## **Bescheid**

über die Änderung und Ergänzung der allgemeinen bauaufsichtlichen Zulassung vom 21. November 2011

Z-33.46-1303

Wärmedämm-Verbundsysteme mit angeklebter keramischer und Naturstein-Bekleidung "KombiTherm Wärmedämmverbundsystem solid "SP" Polystyrol mit keramischer und Naturstein-Bekleidung"

Anlage 9

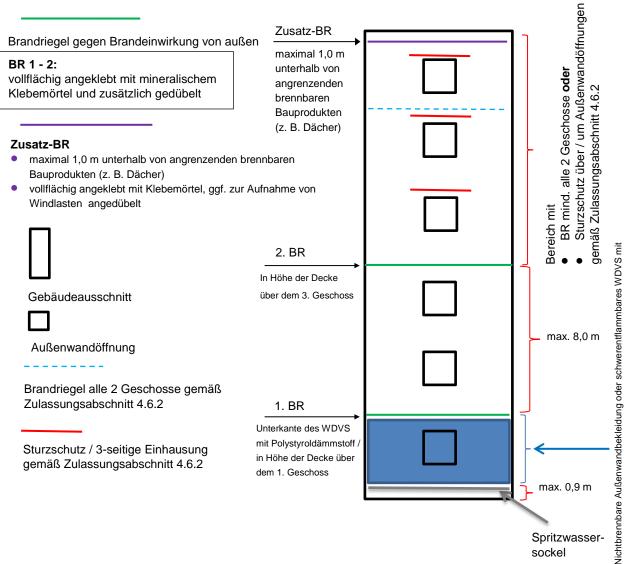
#### Abschnitt 4.10 Zusätzliche konstruktive Brandschutzmaßnahmen

Für schwerentflammbare WDVS mit bis zu 200 mm dicken EPS-Platten müssen zusätzlich zu den in Abschnitt 4.6.2 enthaltenen Bestimmungen folgende konstruktive Brandschutzmaßnahmen gegen eine Brandeinwirkung von außen ausgeführt werden (siehe Anlage 9):

- Ausführung einer nichtbrennbaren Außenwandbekleidung oder eines schwerentflammbaren WDVS mit nichtbrennbarem Mineralwolle-Dämmstoff oberhalb eines maximal 90 cm hohen Spritzwassersockels (beliebiger Ausführung) über Geländeoberkante oder genutzten angrenzenden horizontalen Gebäudeteilen (z. B. Parkdächer u. a.) bis zur Höhe der Decke über dem 1. Geschoss, jedoch auf mindestens 3 m Höhe

- 2. ein Brandriegel an der Unterkante des WDVS mit EPS-Platten
- 3. ein Brandriegel in Höhe der Decke des 3. Geschosses über Geländeoberkante oder angrenzender horizontaler Gebäudeteile nach Nr. 1, jedoch zu dem darunter angeordneten Brandriegel mit einem Achsabstand von nicht mehr als 8 m. Bei größeren Abständen sind zusätzliche Brandriegel einzubauen.

- 4. weitere Brandriegel an Übergängen der Außenwand zu horizontalen Flächen (z. B. Durchgänge, -fahrten, Arkaden), soweit diese in dem durch einen Brand von außen beanspruchten Bereich des 1. bis 3. Geschosses liegen.

Die Brandriegel müssen folgende Anforderungen erfüllen:

- Höhe ≥ 200 mm
- nichtbrennbare Mineralwolle-Lamellenstreifen, Baustoffklasse A1 oder A2 nach DIN 4102-1 bzw. Klasse A1 oder A2 s1,d0 nach DIN EN 13501-1, nicht glimmend, aus Steinfasern mit einem Schmelzpunkt von mindestens 1000 °C geprüft nach DIN 4102-17, mit einer Rohdichte zwischen 60 und 100 kg/m³

- mit mineralischem Klebemörtel (Bindemittel: Kalk und/oder Zement) vollflächig angeklebt und
- zusätzlich mit WDVS-Dübeln angedübelt (entweder durch den bewehrten Unterputz hindurch, oberflächenbündig unter dem bewehrten Unterputz oder im Mineralwolle-Lamellendämmstoff versenkt)

- Verdübelung mit zugelassenen WDVS-Dübeln bestehend aus Dübelteller und Hülse aus Kunststoff sowie Spreizelement aus Stahl, Durchmesser des Dübeltellers ≥ 60 mm, Rand- und Zwischenabstände der Dübel: mindestens 10 cm nach oben und unten, maximal 15 cm zu den seitlichen Rändern eines Brandriegel-Streifenelements sowie maximal 45 cm zum benachbarten Dübel

Anordnung der zusätzlichen Brandschutzmaßnahmen gem. Abschnitt 4.10

nichtbrennbarer Mineralwolle-Dämmung, oberhalb Spritzwassersockel über Geländeoberkante, bis zur Höhe der Decke über dem 1. Geschoss, jedoch mind. 3 m
